Zeitschrift: **Schweizerische Bauzeitung**

Band (Jahr): **65/66 (1915)**

Wettbewerb für ein Bürgerspital in Solothurn.

(Schluss des Gutachtens von Seite 159.)

Schnitt und Ansicht des Nordflügels mit Anfahrt.

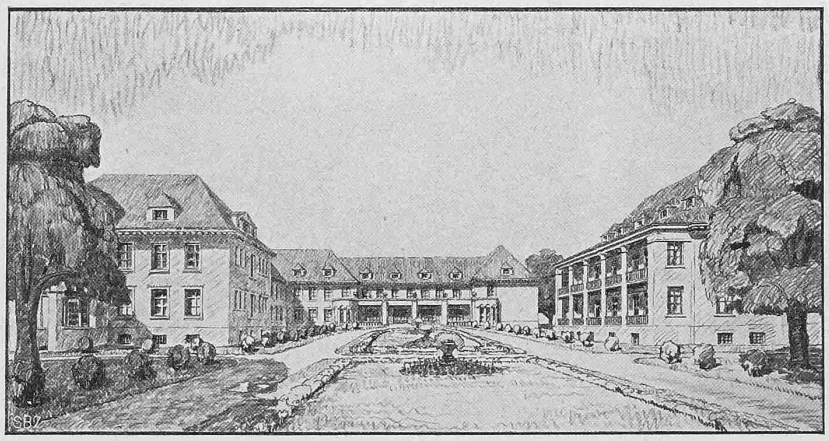
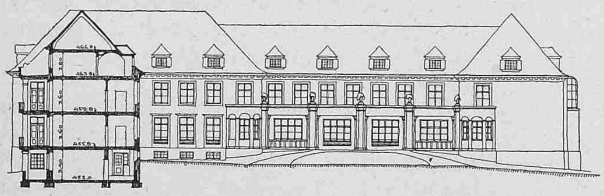
Nr. 2. Disposition des Hauptgebäudes für den rationellen Betrieb organisch durchgebildet; Gesamtwirkung der Gebäude nach aussen nicht ungünstig; beim Hauptbau stört die grosse Länge des Nordflügels; dieser könnte u. a. durch Verlegung der Kapelle in die Schwesternabteilung reduziert werden; die Poliklinik ist verbesserungsfähig; die Küchenanlage ist gut gelöst; die Teeküchen gehören nicht an die Südseite; da die Aborte sehr abseits liegen, sind weitere im Mittelbau nötig; Ost- und Westenden des Hauptbaues mit Nebentreppen und Nebenräumen sind zu verbessern; die Anlage des Sonnenbades vor den Schwesternzimmern ist zu beanstanden; der Kesselraum ist an zentrale Stelle zu verlegen. Das Operationszimmer im Absonderungshaus gehört nicht in die Abteilung für Tuberkulose. Das Rekonvaleszentenhaus genügt den Anforderungen.

IV. Preis. Entwurf Nr. 23.
Verfassser: *Fr. Hirsbrunner*, Arch., Zürich-Wollishofen.

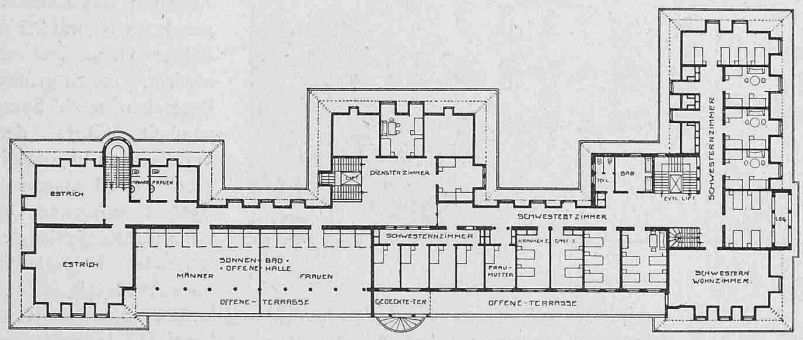
Nr. 23. Gedrängte, übersichtliche Anlage des Hauptbaues; Haupteingang und Poliklinik liegen günstig an der Ostfront gegen die Schöngrünstrasse zu; die Hauptfront befriedigt mehr als die übrigen Fassaden; die Stufen vom Haupteingang zum Lift wären zu vermeiden; die Eingangshalle und die östliche Treppe besser zu beleuchten; die Treppenhäuser sind richtig verteilt, aber gegen die Korridore und Vorplätze nicht abgeschlossen; die Operationsabteilung ist räumlich knapp und es fehlt der abgeschlossene Vorraum; ein Teil der Nebenräume ist von den Krankenstationen zu weit entfernt; die Küchenanlage ist mit 3 *m* zu niedrig; die Abwaschküche ohne direkte Lüftung und Beleuchtung; das Refektorium gehört nicht in die chirurgische Abteilung; die Lösung des Dachstockes für Schwesternzimmer und Sonnenbad ist gut. Im Absonderungshaus ist der obere Korridor unnötig breit. Das Rekonvaleszentenhaus befriedigt nicht.
